平成23年10月20日(木) 第9回湿原再生小委員会が開催されました。

幌呂地区湿原再生(基本方針)について

幌呂地区湿原再生（実施方針）について

資料 帽呂地区の排水路を堰上げた場合の影響検討(抜粋)

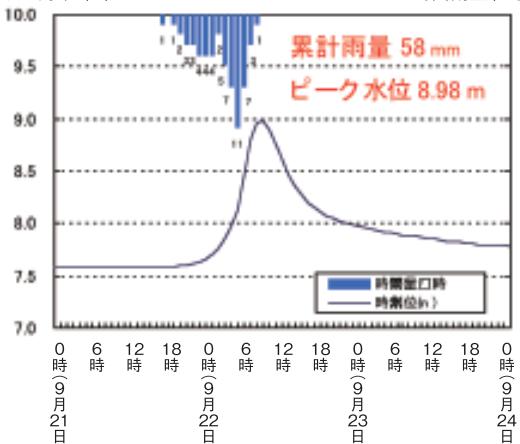
- ・地下水位回復検証のため、地下水観測を行う。
- ・地盤の切り下げについて、一帯を一律に掘るということは今回考えていない。地下水位や植生に応じてパターンを変える。
- 質問、意見を頂きたい。
- 埋戻しのシミュレーションは初めてか。
- 今回が初めてである。
- 堰上げ水位を4.65mとしているが、この高さを変えたシミュレーションは検討したか。
- 高さを変えての検討はしていない。
- ・やや乱暴だが、水位上昇ラインをずらすことで影響の範囲を知ることができる。
- 農地に影響を及ぼさずに再生区域の水位を上げる限界の堰高については検討したか。
- その様なシミュレーションは無く行っていない。
- 農地に影響を与えない限度については検討が必要ではないか。
- ・堰上げはダメだという結論ありきの検討をしていないか。
- 堰上げの位置は、幌呂1号排水路が1号支線排水路に合流した下流でなければ水位を上げることができないと考えて、③の位置を選定した。
- ・堰上げの高さは、湿原再生対象区域の排水路右岸側へ水を溢れさせるため、排水路右岸の高さを考慮して設定した。堰の高さは、今回の検討では1.2mほどの高さとしている。
- ・周辺の農地へ影響を及ぼさないためには、堰の高さを下げていくことになると思う。しかし、この排水路は現在も使用されているため、堰の高さを30~40cm程度としても、排水路の中に構造物を設置しておくと降雨時に上流側で水位上昇が生じると考えられる。
- ・先月の台風により、この地区では半日で60mm程度の雨が降った。そのときの状況写真を資料7ページに掲載している。降雨によりこのような冠水が生じている状況を考慮して排水

●今のが説明だと、農地への影響以前に排水路内に構造物を置くことの是非という基本的な問題ではないか。

●今回検討された堰は、降雨の状況により水位を調整出来るようなものではなく、高さを固定した堰で、それを排水路に設置した場合、先月と同程度の雨が降ると、7ページに示された写真の状況を超える氾濫影響が農地へ及ぶことが懸念される。そのため、水位を調整することが出来ない堰を排水路に設置することは出来ない。

・資料4ページに、堰を設けた場合の図が示されていたが、堰を設ける位置をもっと下流側、例えば①付近にしても良いと思う。それにより、ハンノキへの影響が期待される。

・また、1号支線排水路の④と、そこに近接している旧幌呂川の⑩の水位はほとんど同じである。これまでの議論は明渠排水路に対して行われているが、元は自然河川であった旧幌呂川との関連をどのように扱うかについても、検討していただきたい。

路内に堰を設置した場合を想定すると、同程度の雨でこれよりも冠水範囲が広がると考えられる。その状況を堰上げのシミュレーションを行ったときに考え、他のケースの検討は行わなかった。

●堰を設置することによる影響も考慮する必要があると考えた。

・写真①の右岸には、排水路を掘削したときの土が置かれているようだ、右岸の河岸高が周辺より高くなっている。そこで、河岸を一部分切り下げるこによって、雨が降ったときに、その雨水を再生区域へ溢れさせることも検討している。出来るだけ手を尽くして、再生区域の冠水頻度や地下水位を上げたいと考えている。

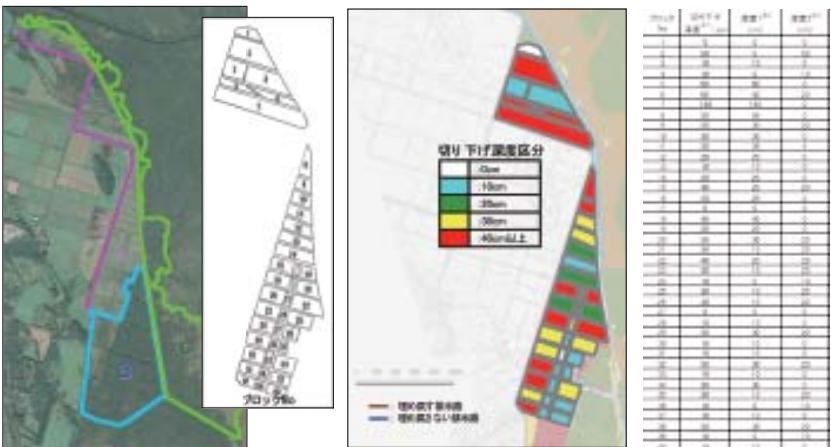
●水路の水位や地下水位を上げることで水の環境を良くするという考え方で、未利用排水路の埋め戻しや排水路の堰上げについて話し合われたと思う。資料8ページの図を見ると、小さな未利用排水路を埋めただけでも相当の効果が見られる。ただし、地下水位が低いままの区域も残っている。

・1号支線排水路等の大きな排水路には手を付けず、未利用の小さな排水路だけを埋め戻す計画になっているが、前回の小委員会では、掘削した土を置いて地盤を圧密することにより、大きな排水路へ地下水が流れ込むのを抑制することも話し合われたと思う。大きな排水路への対策として、地盤の圧密や遮水など、何らかの方法を想定して計画を立てた方が良いと思う。

・北側の大きな排水路沿いは、小さな排水路の埋め戻しを行っても水位が上昇していない区域が見られる。このような区域については、遮水による効果が期待出来るかもしれない。そのような対策が実施可能な計画にしておいて、実施の段階で、観測結果を見ながら適切な方法を探用していくのが良いと思う。

●小さな排水路の埋め戻しにより地下水位が上がってしまう、その水が大きな排水路に流れ出てしまう恐れがある。そのことに対する対策も検討した方が良い。その方法として、泥炭の圧密や遮水壁の設置等が考えられるというご指摘である。

●地下水位観測により、未利用排水路埋め戻しによる地下水位上昇の効果を把握しながら実施していくことを考えている。また、大きな排水路の近傍にも地下水位計を設置し、地下水位のモニタリングを行っていくことを考えている。

・資料8ページには、盛土による泥炭の圧密等について記載していないが、そういうことも検討しながら実施していくことを考えている。

・なお、資料8ページの下の方に、統合型水循環モデルの精度について記載しているが、土20cmの精度であることを補足しておきたい。

資料 切り下げ範囲・深度の設定(切り下げ深度分布(案))

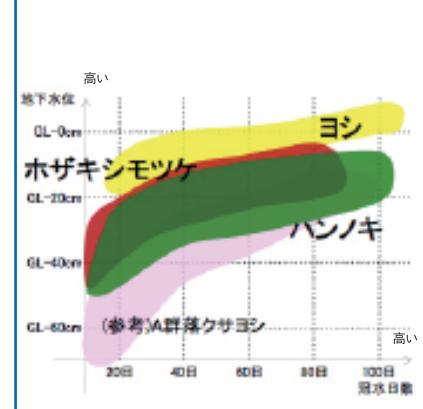
●資料18ページのNo.7のブロックでは、130cm切り下げるこになっている。他のブロックよりかなり深く切り下げるこになっているが、これはどういうことか。

●切り下げ深度区分図を見ると、隣り合うブロックでも切り下げ深度が数十センチ異なっている。ブロックに分けたのは良い案だと思うが、ブロックをもう少し細かく分けた方が良いと思う。

・現在のブロック分けでは、1ブロックの面積が広く、池になるような地形と丘になる地形が交互に現れる状況になってしまふのではないか。

●試験地も高低を付けているが、狭い範囲で行っている。100m近くの階段が出来ると、かなりいびつな空間になると思う。採石場の切り出し区のようになるのではないか。

・形を滑らかにするためにも、ブロックを細かくして切り下げ深度を設定した方が良いと思う。

●ブロック7などは面積が広いので、もう少し細かく分けて考えた方が良いと思う。

●ブロック7は、東側の地盤高が1m程度高くなっている。そのため、地下水位が地表面より1m以上低いところにある。資料16ページに示した考え方で切り下げ深度を設定すると、130cm切り下げるこになり、その下10cmの深度に地下水位がある。

●ブロックの1辺の長さが100m程度かそれ以上のブロックもある。切り下げ深度は、概ね10cmから50cm程度に設定している。

・50cm切り下げる隣のブロックの切り下げ深度が10cmということもあり得るが、段差を付けて切り下げることはせず、滑らかにすり付けるように掘削することを考えている。

・実際に切り下げるときは、ブロックとブロックの間が階段のようになるわけではなく、滑らかにすることを検討する。

資料 広里地区 自然再生のこれまでの取り組み

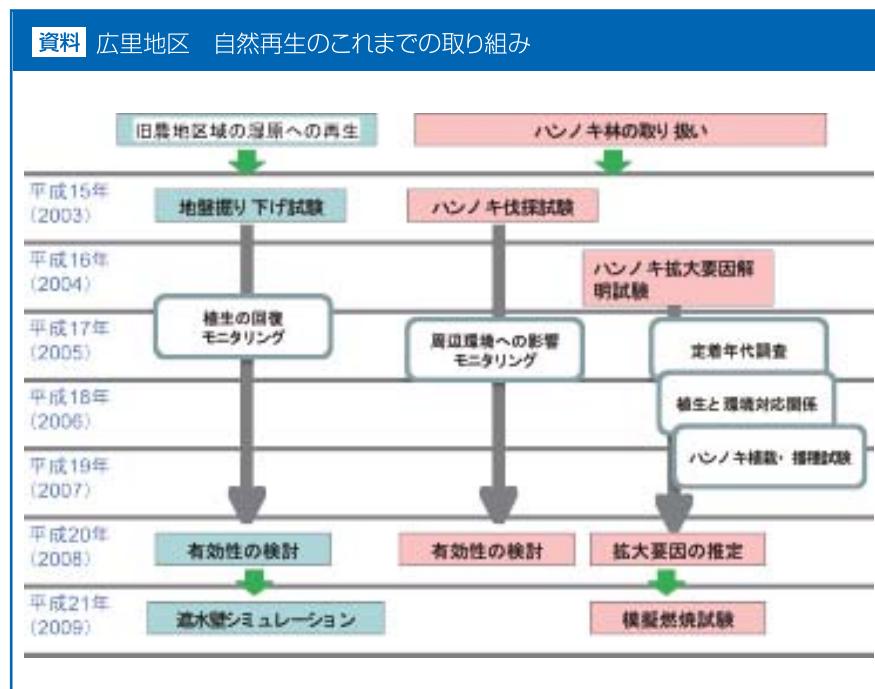
●シミュレーション結果において、どの方法でも旧農地の最北部が冠水していないのはなぜか。

●遮水壁の設置には反対である。

・遮水壁を設置すると、旧雪裡川への水の供給が減り、広里地区の環境への影響が大きくなるのではないか。

●その地点には安原川跡が排水路の役目をしており、安原川跡以北は冠水していないと考えられる。

・安原川跡を埋めることで冠水する場所が増ええるかと思うが、確認には再度シミュレーションが必要。

・旧雪裡川の水位は、遮水壁の設置で一時的に下がるが、遮水壁内に水が溜まった後は回復すると予想している。

●遮水壁の設置により、乾燥期は旧雪裡川への水の供給は減ると思うが、全体では大きな問題は現れないと考えている。
